GZ: Präs-052603/2023/0004

**Betreff:** GZ: ABT13-58192/2022-44;  
STELLUNGNAHME zum Entwurf einer Verordnung der Stmk Landesregierung, mit  
der die Bebauungsdichteverordnung 1993 geändert werden soll

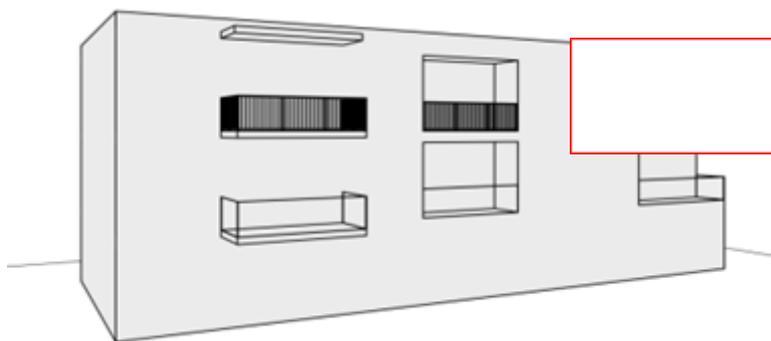
Loggien werden nicht explizit im Verordnungstext erwähnt:

Beim Gebäude 1 im Erläuterungsbericht sind die Loggia (Fläche II – B1) und der rechte Balkon (Fläche III – C1) als dichtererelevant markiert. Aus der Erklärung ergibt sich die Dichtererelevanz der beiden Flächen: es wird auf die Gebäudeeigenschaft der beiden Bereiche abgestellt. Würden diese Flächen zur BGF iSd Stmk BauG zählen, würde sich die Begründung darauf beschränken können. Daraus ergibt sich im Umkehrschluss, dass die Loggia und der Balkon

eben nicht zur BGF (Bauabgabe) gerechnet werden. Die Dichterelevanz ergibt sich – aus Sicht des VO-Gebers – aus der Gebäudeeigenschaft. Aus unserer Sicht ergibt sich ein Problem dadurch, dass dies nicht aus dem Verordnungstext hervorgeht.

Der Verordnungstext regelt 2 Bereiche: Einerseits ist die Bruttogeschosßfläche dichterelevant (Satz 1). Andererseits bezieht sich Satz 2 ausschließlich auf von der Ebene der Außenwand des Gebäudes bis zu 1,80 m vorspringende Balkone. Die Loggia und der rechte Balkon beim Gebäude 1 springen nicht vor und würde eine „potentielle“ Auskragung die 1,80 m nicht erreichen (die Loggia und der Balkone haben lediglich eine Tiefe von 1,50 m). Daraus ergibt sich schlussendlich, dass nach dem Verordnungstext an sich Loggien und Konstruktionen wie der rechte Balkon beim Beispiel Gebäude 1 nicht dichterelevant wären; im Erläuterungsbericht werden diese Flächen jedoch aufgrund der Gebäudeeigenschaft als dichterelevant qualifiziert. Nach Ansicht der Stadt Graz kann dieses Problem (Lücke) dadurch beseitigt werden, indem die Z 1 explizit dahingehend ergänzt wird.

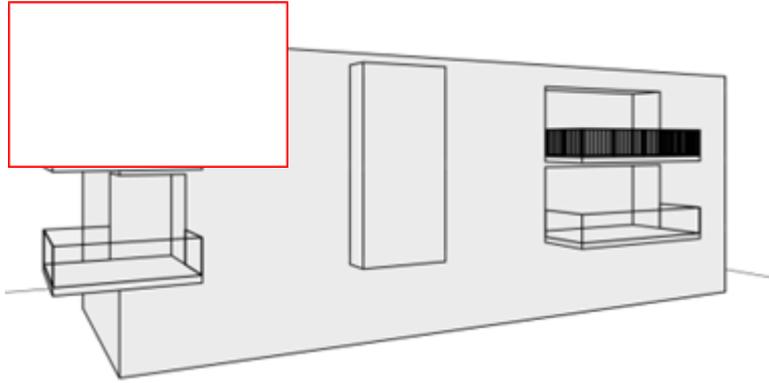
Aufgrund des Abstellens auf die Umschlossenheit ist ein Eckbalkon, der in das Gebäude eingeschnitten ist, wo also die Brüstung in einer Ebene mit der Außenwand liegt, dichterelevant (siehe Fläche C2 in den EB).

Wird jedoch dieser Balkon nach außen erweitert und wandert dadurch die Brüstung nach außen, so ist weder der unüberdachte noch der überdachte Teil dichterelevant (bis zu einer Auskragung von 1,8m, siehe Fläche D2 in den EB).

Diese Beurteilung ist bei Abstellen auf die Umschlossenheit (iSd Gebäudeeigenschaft) zunächst schlüssig. Erachtet der VO-Geber den Verordnungstext als ausreichende Grundlage für den Umgang mit in das Gebäude eingeschnittene, also von der Ebene der Außenwandfläche rückspringende Balkone, bzw. als Grundlage für das Heranziehen der Umschlossenheit (für rückspringende Balkone)?

Bestünde die Möglichkeit einer Präzisierung im Verordnungstext?

Unseren Überlegungen zufolge ergäbe sich eine zumindest gestalterisch fragwürdige Wertung, wenn ein mit der Außenwandebene bündiger Balkonabschluss mit voller Dichterelevanz belegt wird, während am Eck auskragende Balkone (bis 1,8m) mit Ausnahme aus der Dichteberechnung „belohnt“ werden.
